Modulo per la presentazione delle osservazioni per i piani/programmi/progetti sottoposti a procedimenti di valutazione ambientale di competenza statale

ID: Codice procedura (ID_VIP/ID_MATTM):10844

Impianto per la produzione di energia elettrica da fonte eolica, costituito da 6 aerogeneratori della potenza complessiva di 37,2 MW, un sistema di accumulo da 25 MW e relative opere connesse in località "Rempillo" nel comune di Pitigliano (GR).

TESTO DELLE OSSERVAZIONI

Analisi di Intervisibilità Cumulativa delle Pali

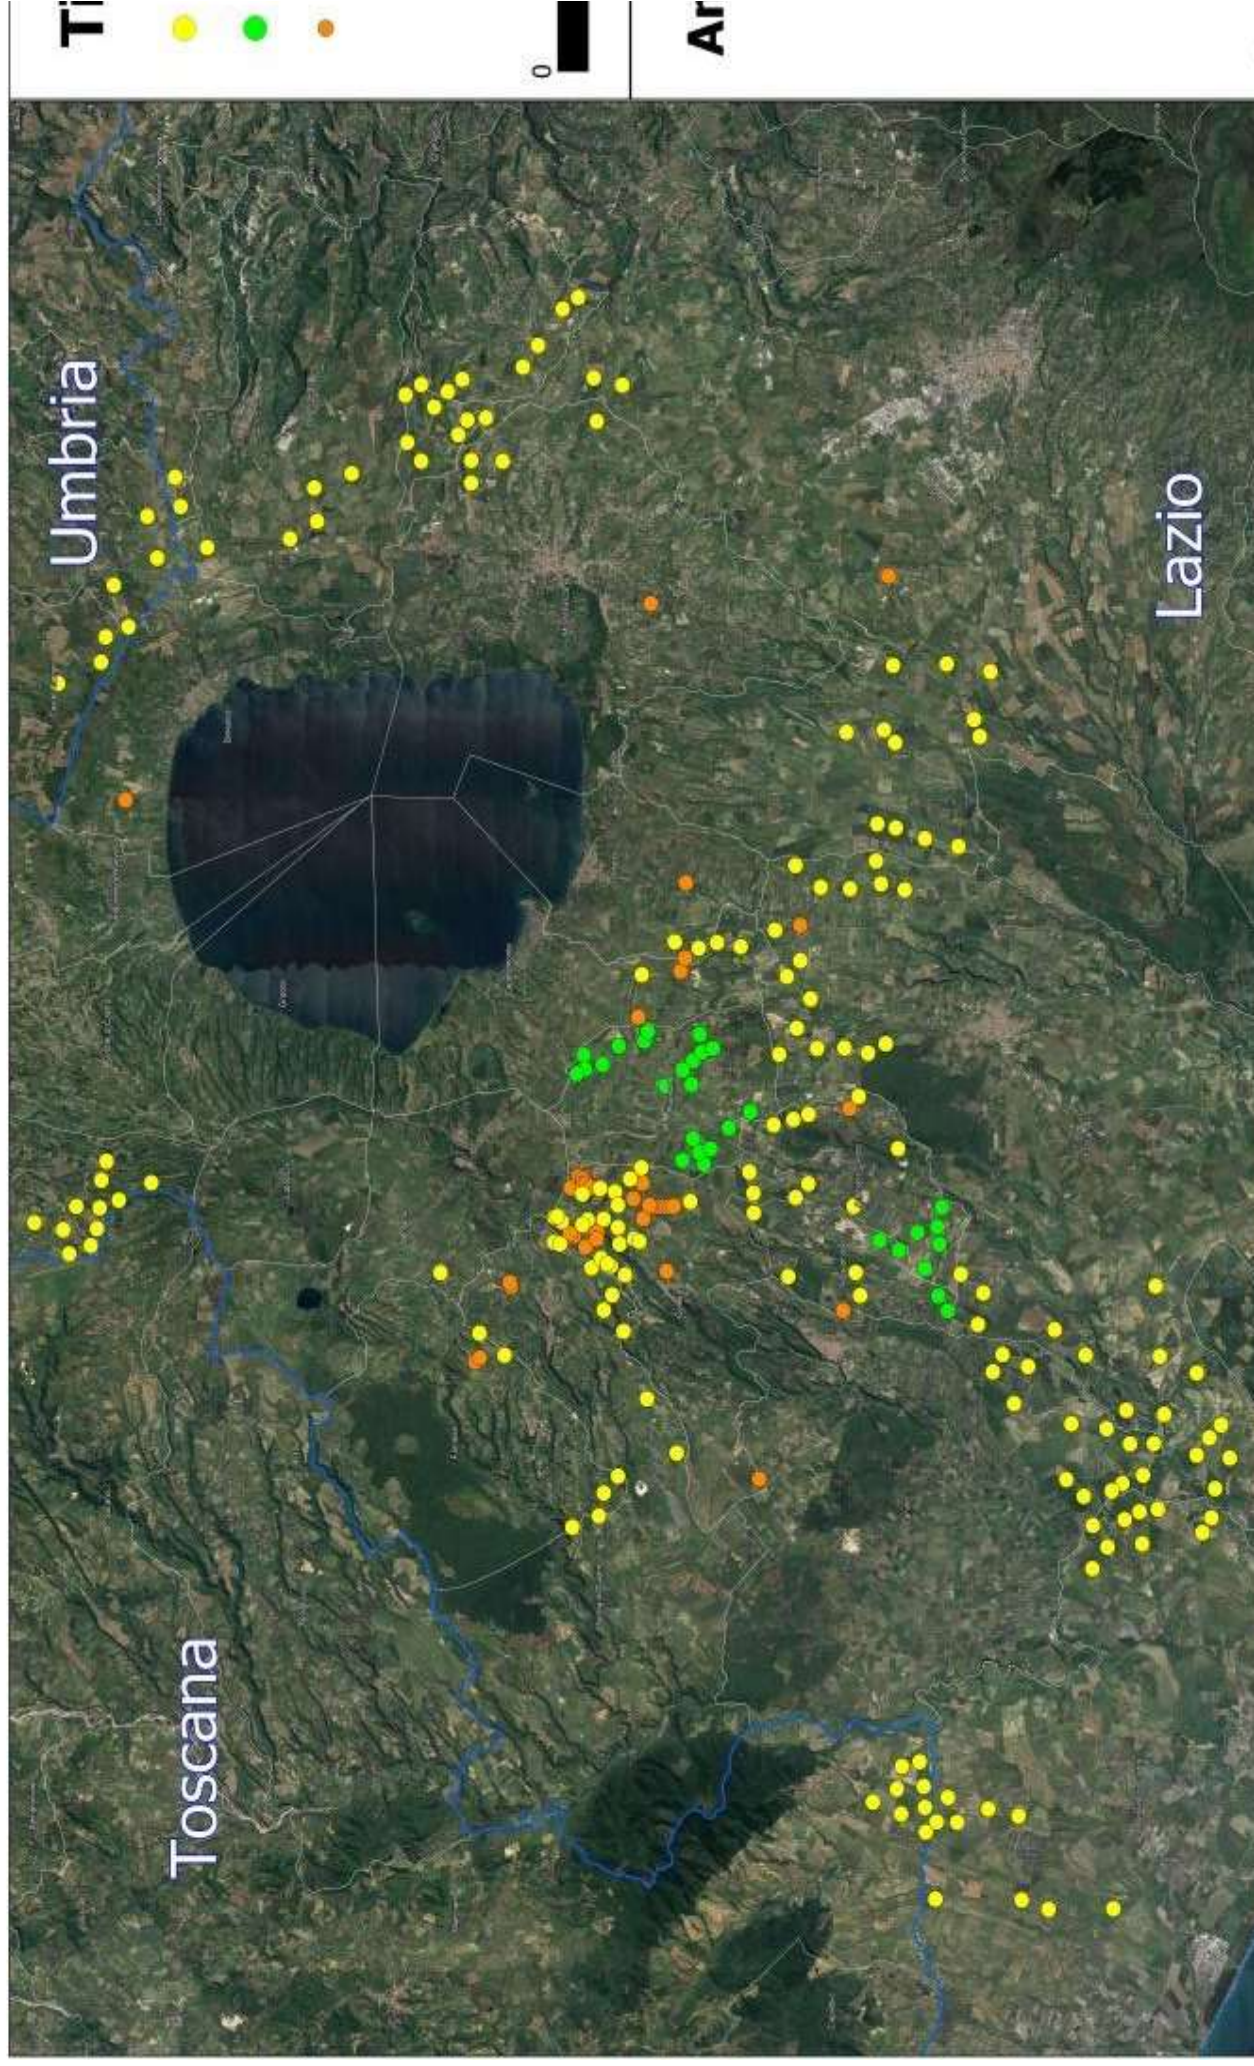
Quindi anche la Regione come Ente deputato dalla normativa nazionale a legiferare sulle aree idonee e non idonee si è espressa riguardo al fatto che abbia assolto ai doveri e alle quote stabilite dal PNIEC e in ambito regionale la provincia di Viterbo è stata quella con il più alto tasso di impianti FER tra tutte e quindi ormai satura ed il cumulo degli impianti FER installati, autorizzati e in progetto rappresenta una elevata criticità per la sostenibilità ambientale di ulteriori eventuali iniziative. L'impianto eolico “ Rempillo” pur essendo “esterno al confine provinciale e regionale ma nelle sue immediate vicinanze (a soli 100 metri i primi due aerogeneratori) oltre ad impattare sul territorio e sulle economie di tre Comuni del Lazio (Farnese, Valentano e Latera) si trova nelle fasce di rispetto dei Beni di notevole interesse pubblico come si è evidenziate nelle Osservazioni nn. 1 e 2 e crea anche degli impatti negativi anche sui beni naturalistici come verrà dettagliato nell'Osservazione n. 4. Inoltre andrebbe a sommarsi al già enorme cumulo di impianti eolici e fotovoltaici e geotermici che già creano una elevata criticità ambientale nella provincia di Viterbo e interferiscono anche con il territorio toscano come si può vedere dalle immagini nn. 4 e 5
